Barrierefreies Planen und Bauen in Wien

Jour-Fixe vom 06. März 2019

AKTENVERMERK

über das am Mittwoch, 06. März 2019 geführte 33. Jour Fixe – Barrierefreies Planen und Bauen in Wien.

Schräge Stützelemente im Arkadenbereich als Gefahrenquelle

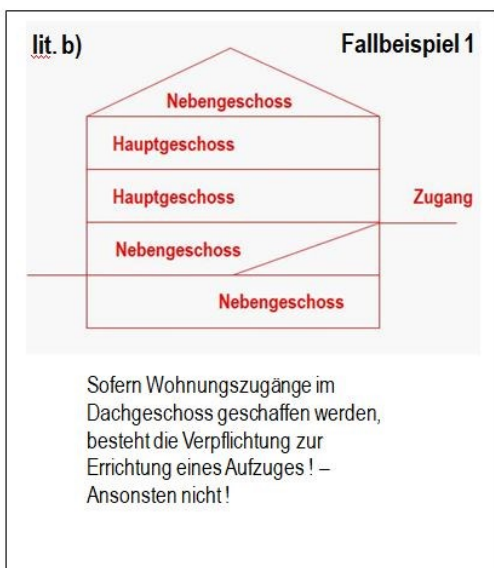
Hr. Koll. Hruska erläutert anhand einer Präsentation die Gefahrenstellen von schrägen Stützelementen eines erst in jüngster Zeit fertiggestellten Bauvorhabens. Insbesondere stellen jene taktilen Aufmerksamkeitsfelder die unterhalb der Stützen realisiert wurden eine wesentliche Verstärkung des Gefahrenpotenzials hinsichtlich Unterlaufens dar.

Es ist davon auszugehen, dass die bewusste Anbringung der Aufmerksamkeitsfelder von gutgemeinter Absicht geleitet war, jedoch anstelle eines vermeintlichen Schutzes gegen Unterlaufen das Gegenteil erzeugt hat. Anscheinend war weder dem Bauherrn, noch dem Planer sowie dem Prüfeningenieur die Wirkung und der Zweck solcher Felder bekannt. Diesbezüglich erscheint es zweckmäßig, das Pflichtenheft des Prüfeningenieurs im Sinne einer Sensibilisierung zu aktualisieren.

Koll. Hruska wird eine entsprechend formulierte und dokumentierte Eingabe der Behörde übermitteln. Nach Übermittlung wird aus baurechtlicher Sicht geprüft, ob und welche amtswegige Verfahren eingeleitet werden können. Hierbei sind im Wesentlichen die gesetzlichen Anforderungen (baurechtliche Vorschriften) sowie die definierten Bauplatzgrenzen und der daraus resultierenden Verantwortlichkeiten zu ermitteln. Eine Reflexion für den nächsten Jour-Fix im Juni ist vorgesehen.
